**Da:** arch. Patrizio D'Errigo - Comune di Monterenzio  
[ediliziaprivata@comune.monterenzio.bologna.it]  
**Inviato:** martedì 27 aprile 2010 11.18  
**A:** gianfelice.poligioni@sviluppoeconomico.gov.it; A: DSA  
**Oggetto:** elettrodotto 380 Kv colunga - casellina  
**Allegati:** 380.pdf

E prot DVA - 2010 - 0010887 del 27/04/2010

## Oggetto: studio di impatto ambientale elettrodotto 380 kV Colunga - Calenzano

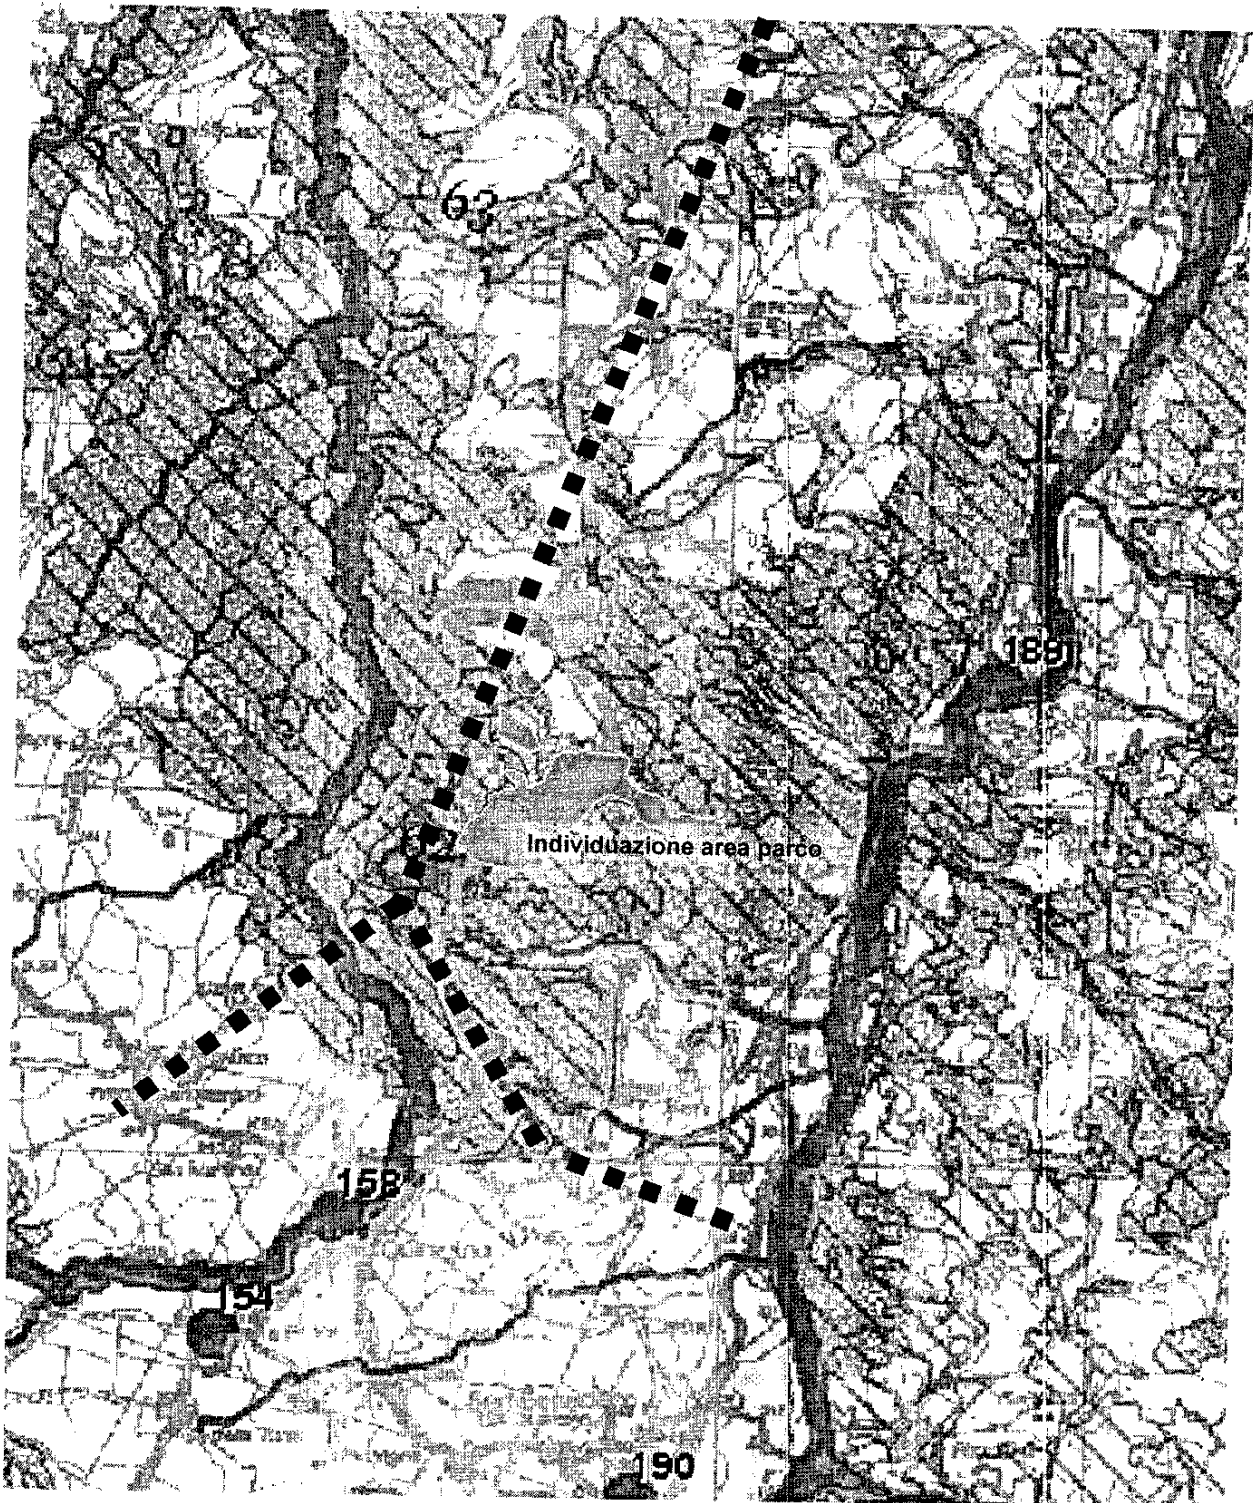
Si segnala inoltre il successivo elenco di fabbricati residenziali prossimi sia all'elettrodotto di progetto sia a quello esistente da 132 Kv, che nella maggior parte dei casi ne risultano circondati con evidenti ricadute negative per quanto riguarda la presenza di campi elettromagnetici.

individuazione fabbricato	tralicci
Fabbricato toponimo Ca' Rossa	44 - 45
Fabbricato toponimo Buche	47 - 48
Fabbricato toponimo Uccellarine	58
Fabbricato toponimo Caivola di sopra	61
